WZDW.WZP.271-57/16

Dotyczy postępowania w trybie przetargu nieograniczonego na: „**Wzmocnienie drogi wojewódzkiej nr 182 od km 68+275,40 do km 68+925,70 ul Ogrodowa i Pocztowa w Czarnkowie**”.

Wielkopolski Zarząd Dróg Wojewódzkich w Poznaniu, w związku z prośbą o wyjaśnienie treści Specyfikacji Istotnych Warunków Zamówienia w przedmiotowym postępowaniu, działając w trybie art. 38 ust. 2 ustawy z dnia 29 stycznia 2004r. Prawo zamówień publicznych (t. jedn. Dz. U. z 2015 r., poz. 2164 ze zm.), wyjaśnia, co następuje:

Pytanie 3:

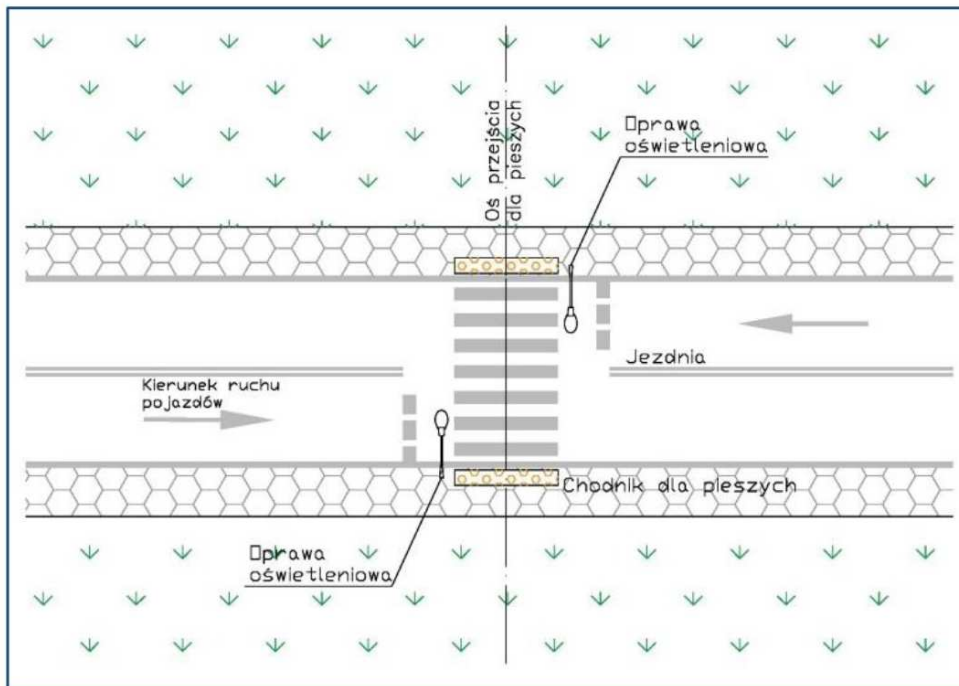
Prosimy o szczegółowy opis dla wyceny doświetlenia LED przejść dla pieszych wraz ze sposobem zasilania.

Odpowiedź: Zamawiający przedstawia szczegółowy opis doświetlenia LED przejść dla pieszych:

Parametry oświetlenia przejść:

- zasilanie 230V – 50 Hz z istniejącego oświetlenia ulicznego
- na każdym przejściu muszą być zamontowane dwa punkty świetlne LED z własnymi masztami tj. optyka lewo i prawostronna – zgodnie z załącznikiem Nr 1
- oprawy a możliwością płynnej regulacji kąta oprawy od – 20 do + 20 stopni
- temperatura barwowa LED 4000-4500 K
- strumień światła > 5700 lm
- oprawy z aluminium w malowana w kolorze RAL
- przy każdym przejściu pod jezdnią należy wykonać przewiert L= ca 7,0m w celu wykonania zasilania

Oświetlenie musi spełniać warunki normy PN-EN 13201:2007.
